## 緊急用洗眼器 402-S Type B 製品仕様変更のお知らせ

2024年8月22日  
日本エンコン株式会社  
shop@n-encon.co.jp

緊急用洗眼器 402-S Type-B

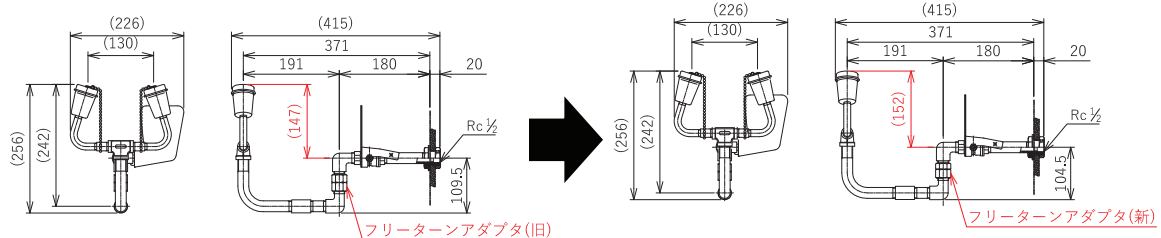
製品に使用される部品のうち、フリーターンアダプタの外観と一部寸法が変更。

外観：(変更前) 六角面 平滑仕上げ → (変更後) 六角面 梨地仕上げ

変更前カタログ図面

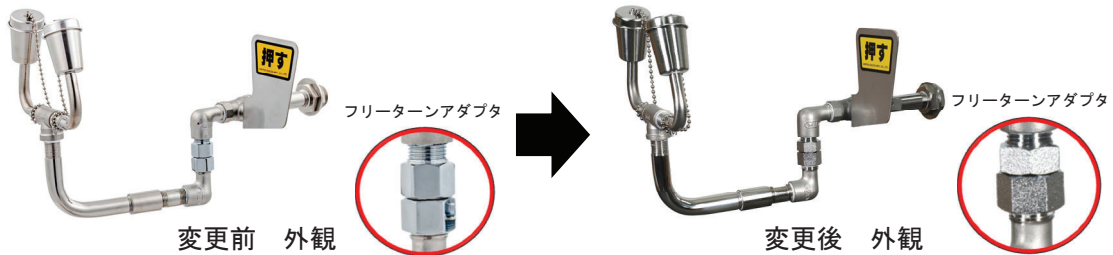
給水口からの洗眼器高さ：(変更前) 147mm → (変更後) 152mm

なお、外寸、材質、価格、性能に変更はございません。
